（仮称）長万部風力発電事業 環境影響評価方法書

補足説明資料

令和6年11月

長万部風力開発株式会社

図1 風力発電機の外形図

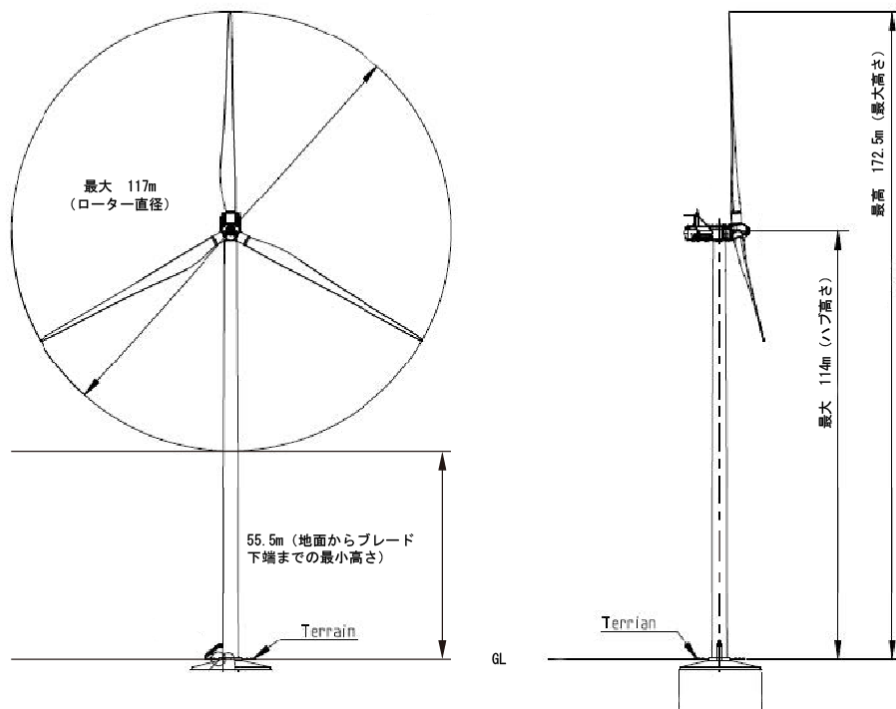
風力発電機の概略図はロータ直径とハブ高度の比がだいたい一致するように書いてください。この比が異なると見た目の印象が大分異なります。

修正した風力発電機の概略図を図1に示します。

図2 風況の状況

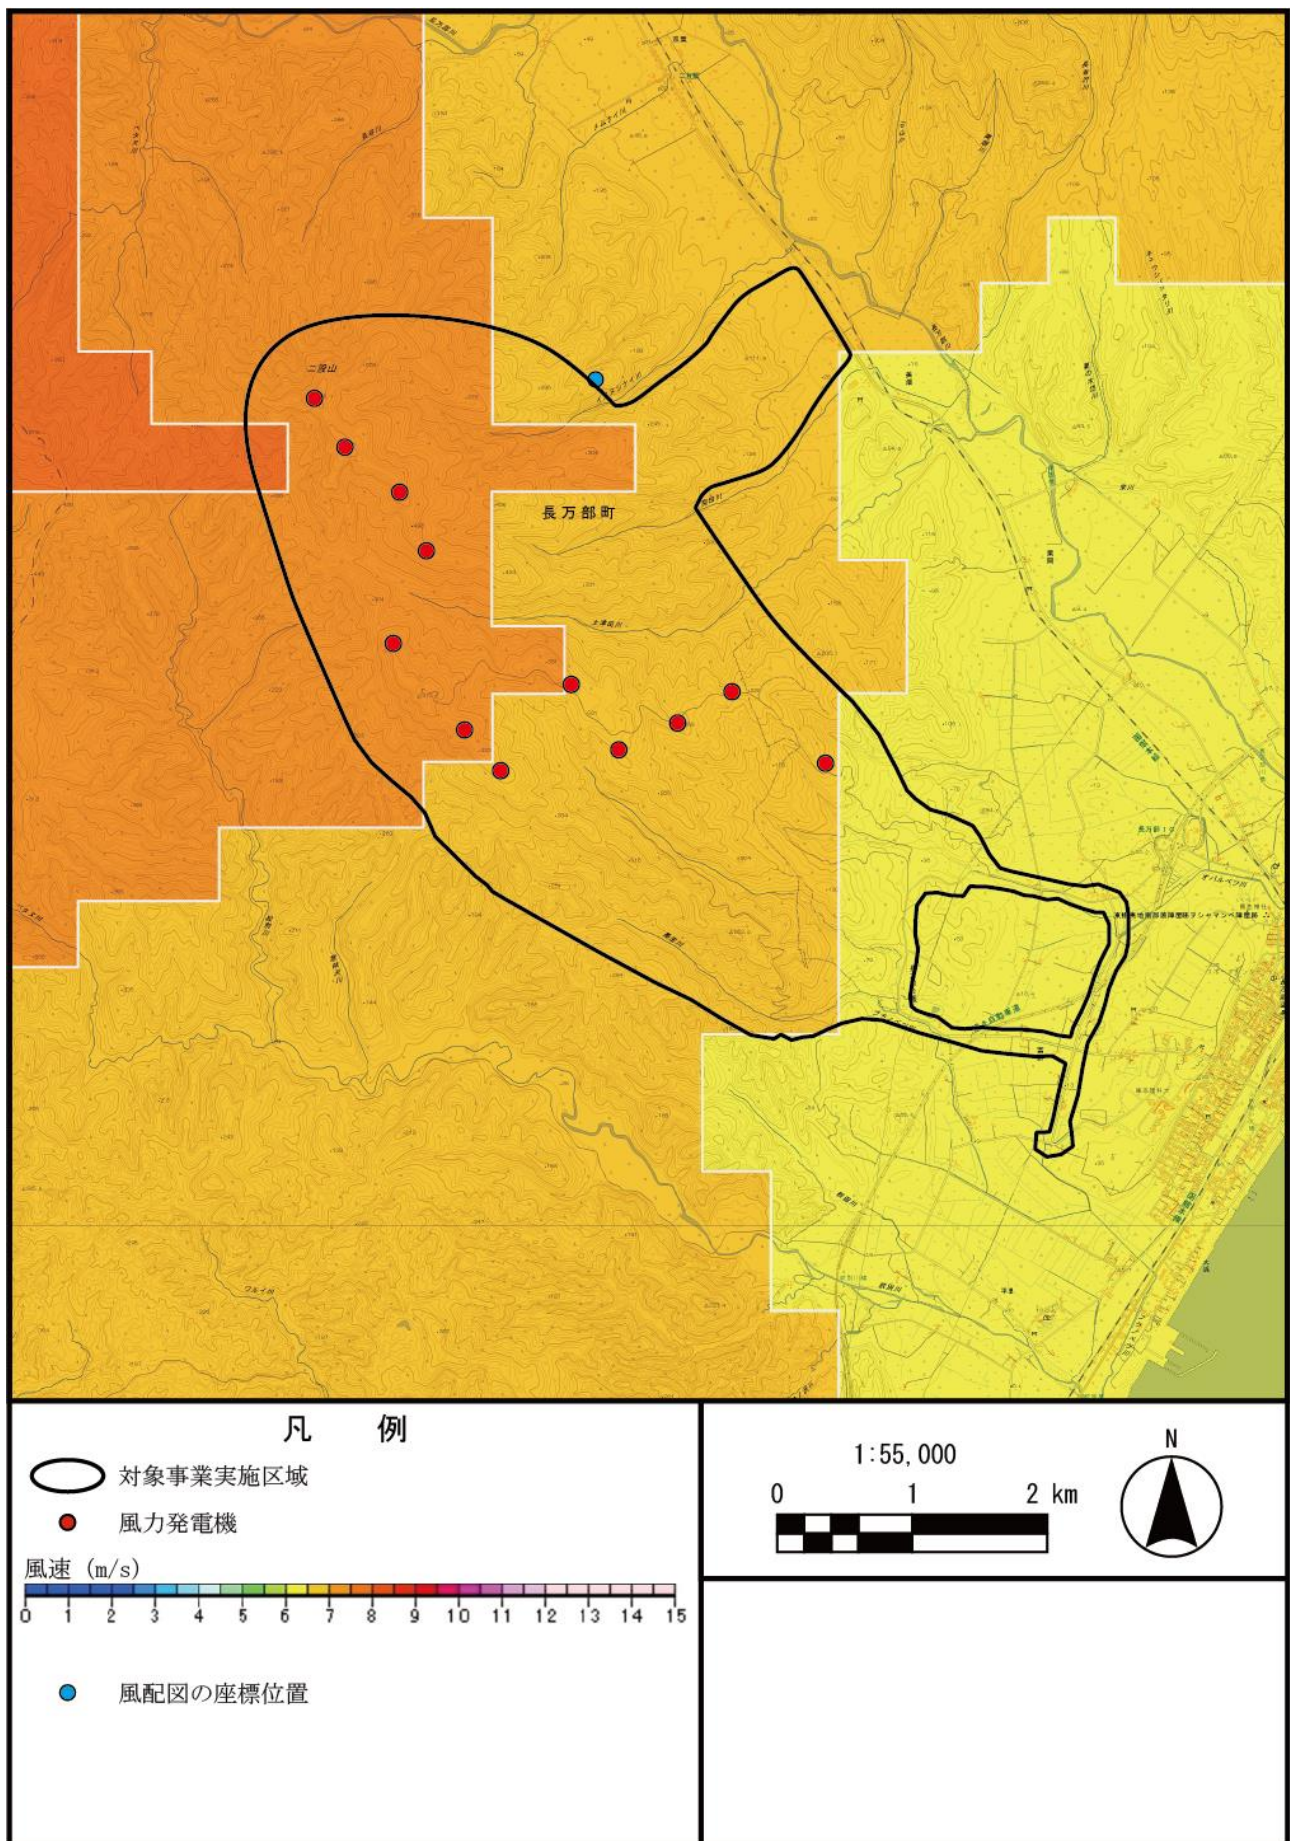
左下にある風配図等の位置はどこでしょうか。

風配図の取得位置を追記した図を図 2 に示します。

図3 取水地点（美畑、栗岡地区）

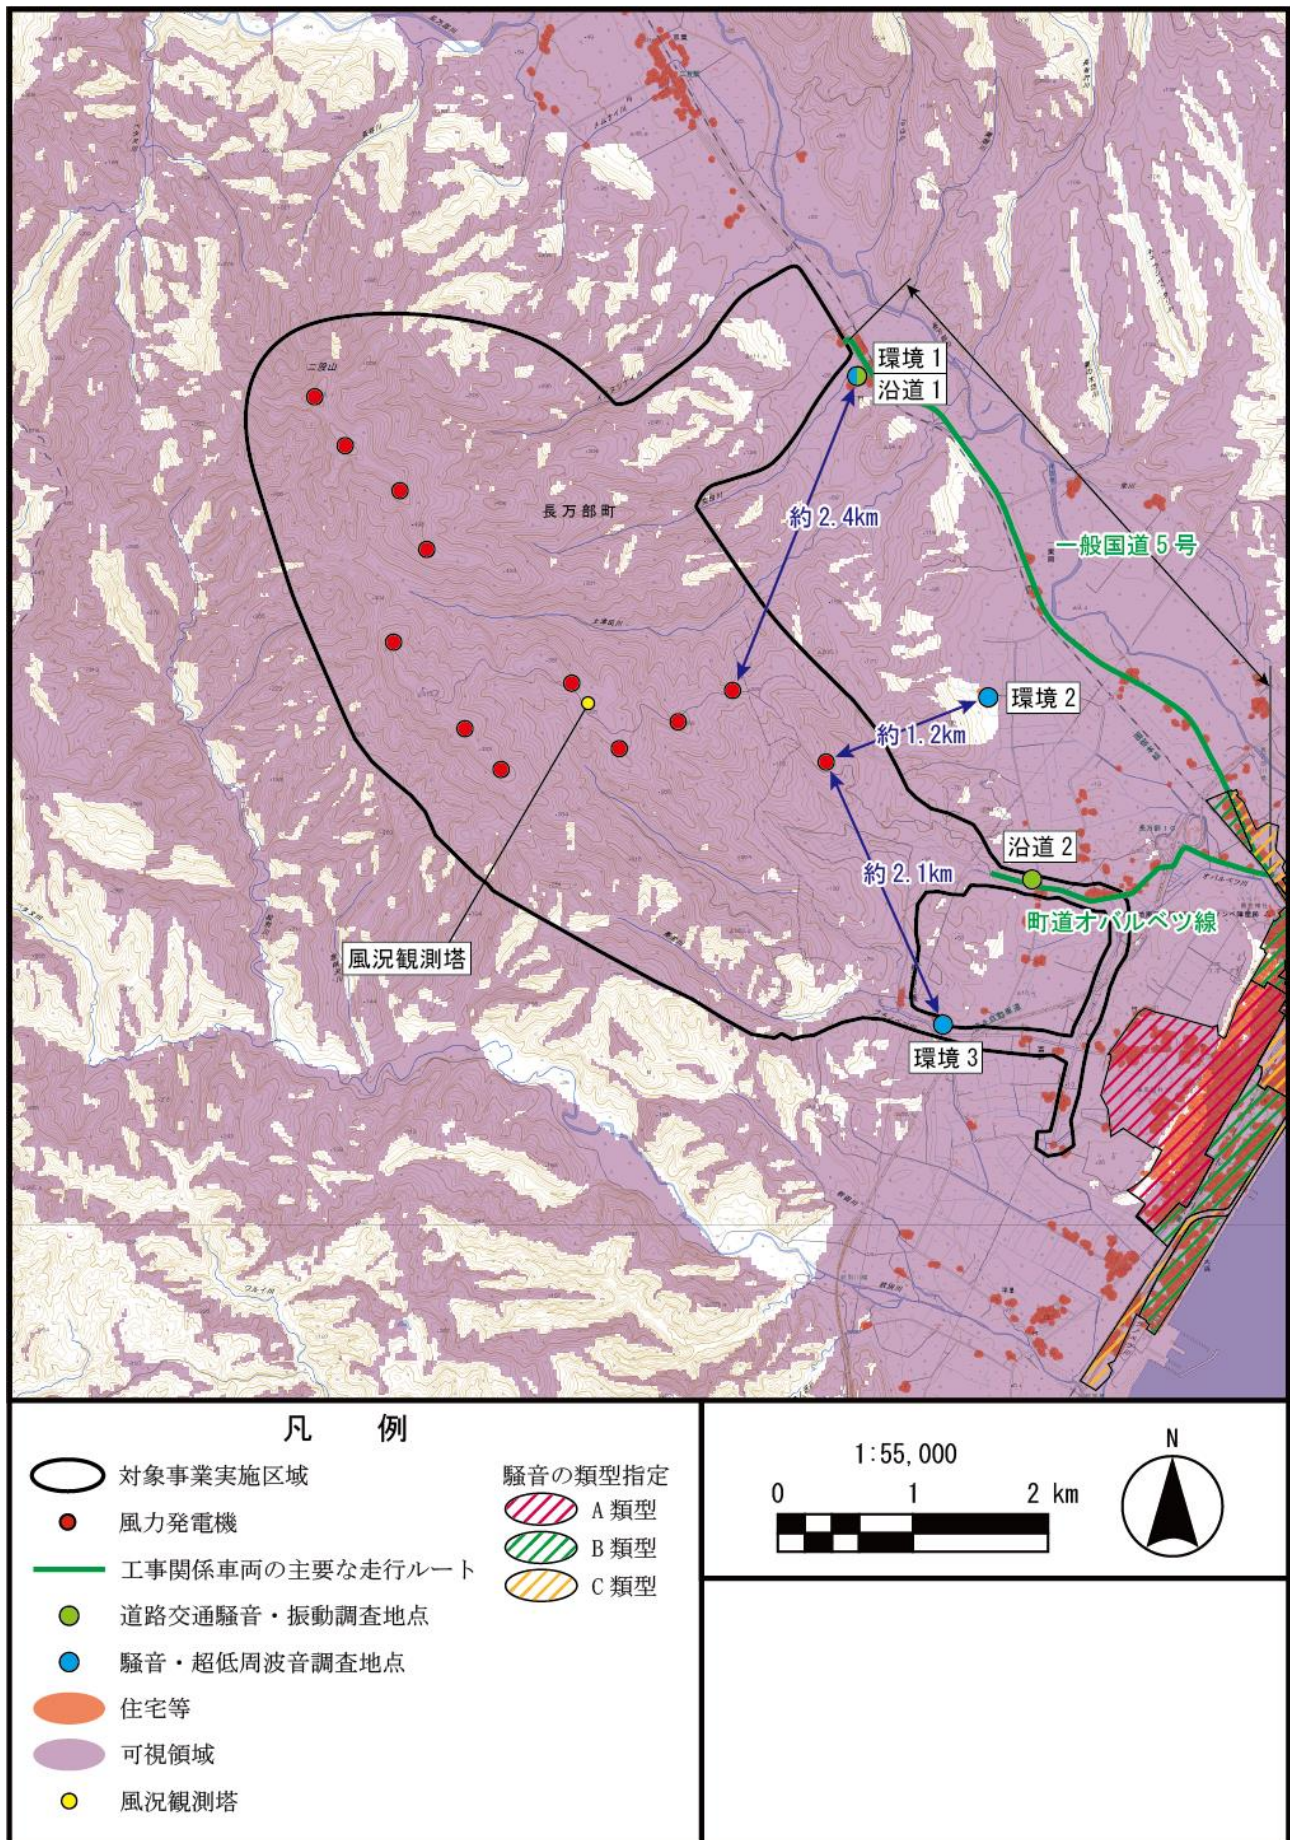
長万部川沿いの集落（美畑、栗岡）でも図 3. 2-9 の取水地点で取水された地下水を水道用水に利用しているとの認識でよいのでしょうか。

長万部町へのヒアリング、ありがとうございます。特段の問題が無ければ、取水点の一つに加えて下さい。また、水質 1 の設定根拠の一つに、上流に取水点があることを加えて下さい。

長万部町へのヒアリングによると、長万部川沿いの集落のうち、美畑及び栗岡については方法書 p138、図 3. 2-9 に示す取水地点で取水された地下水の利用ではなく、本補足説明資料の図 3 【非公開】に記載した犬の巣川の表流水を利用しています。

犬の巣川表流水取水地点につきましては、公開可否確認の上、今後の図書への記載を決定させていただきます。また、水質 1 の設定根拠の一つに上流に取水点があることを加えます。

別添図 1 対象事業実施区域北側の踏査ルート

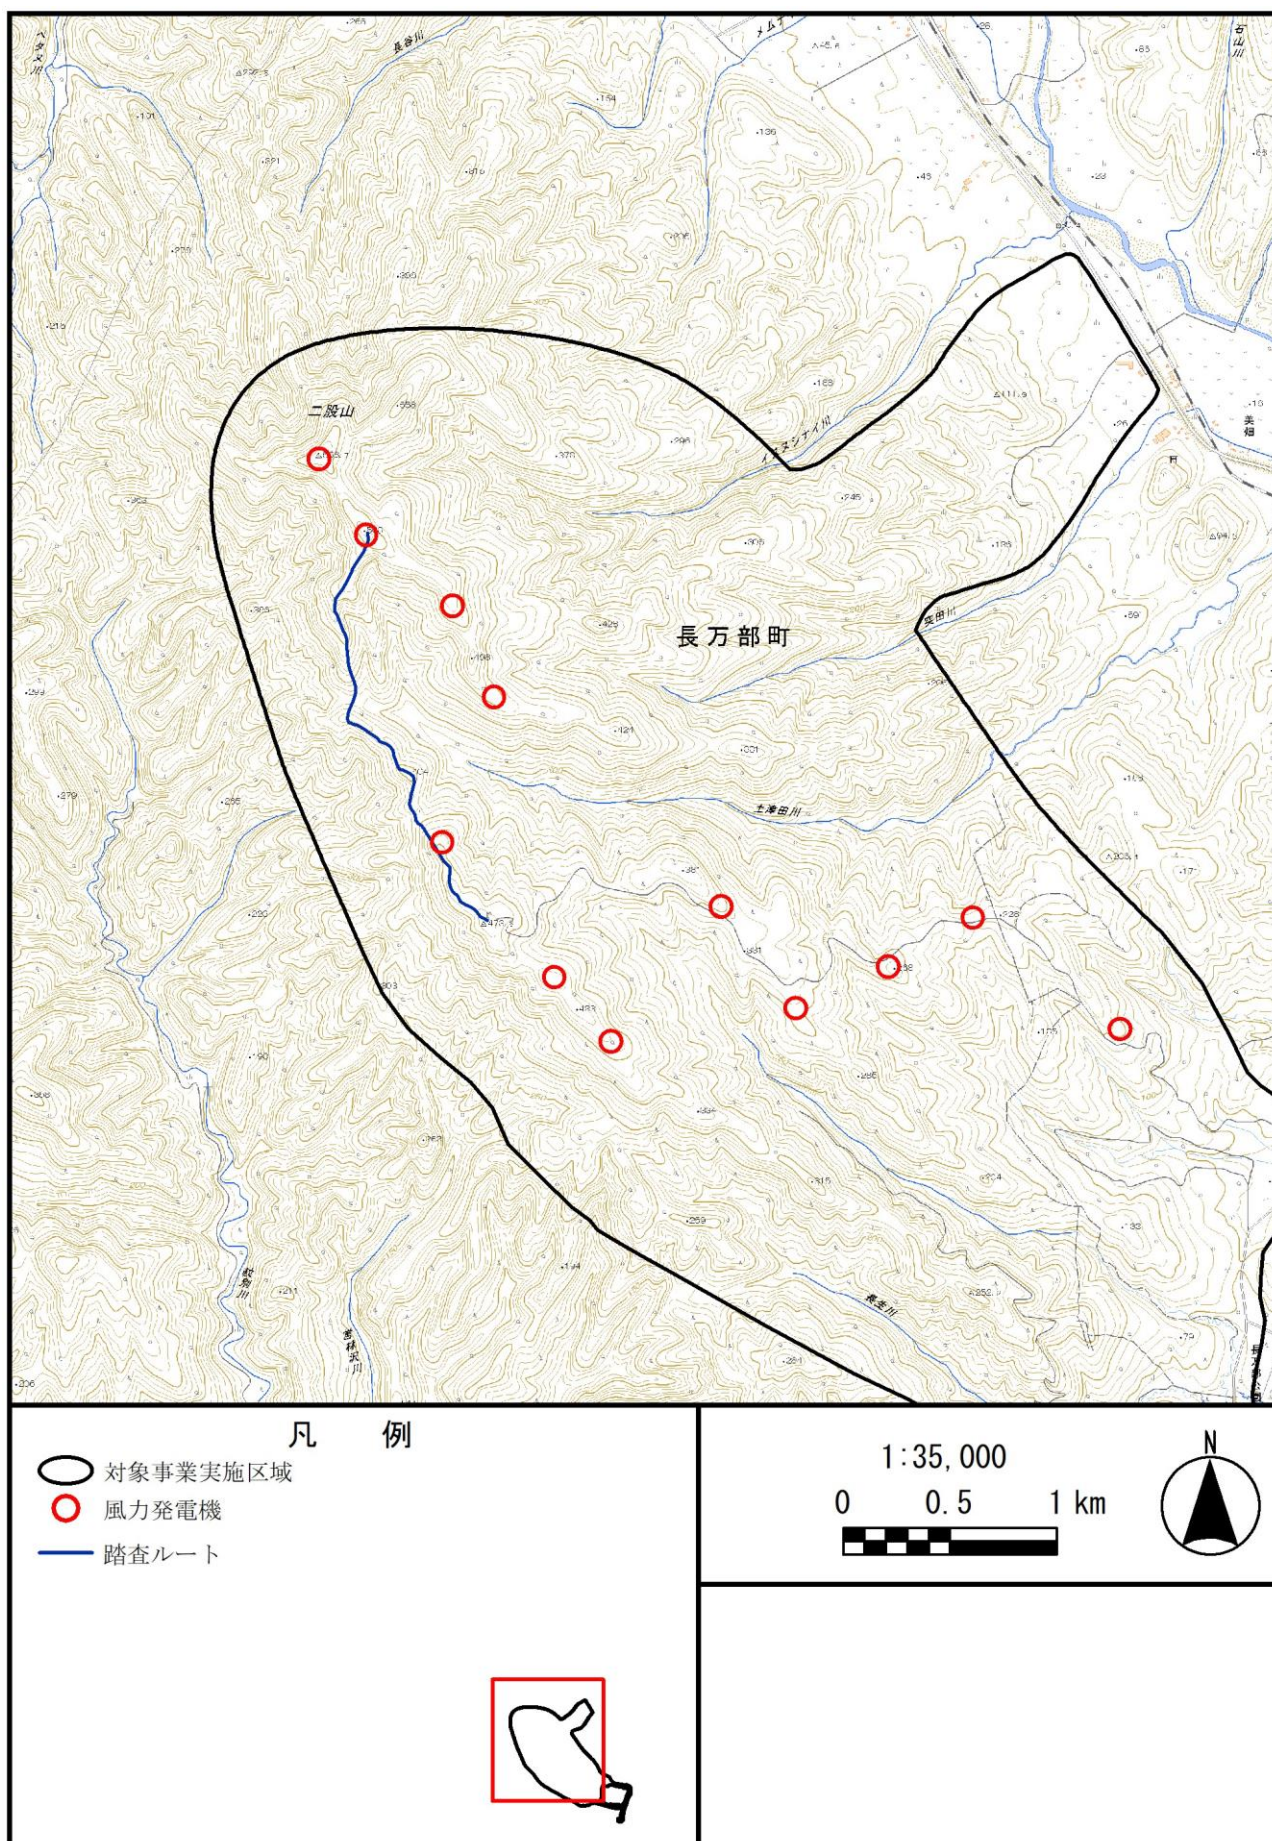
北側 4 風車周辺には、トラップ地点やルートが設定されていませんので、任意調査でしっかりと重要種の確認調査を行なうようにしてください。

ご指摘の北側へのアクセスについて、新たに現地確認を実施した結果、利用可能な古い作業道を確認しました。作業道の位置については別添 1Q17 にお示しいたします。今後の任意踏査及びトラップ調査等地点についてはこのルートの利用を前提に、特に発電機設置や改変区域を中心として設定することとしており、ご指摘の北側範囲における動植物の生息及び生育状況の把握に努めてまいります。
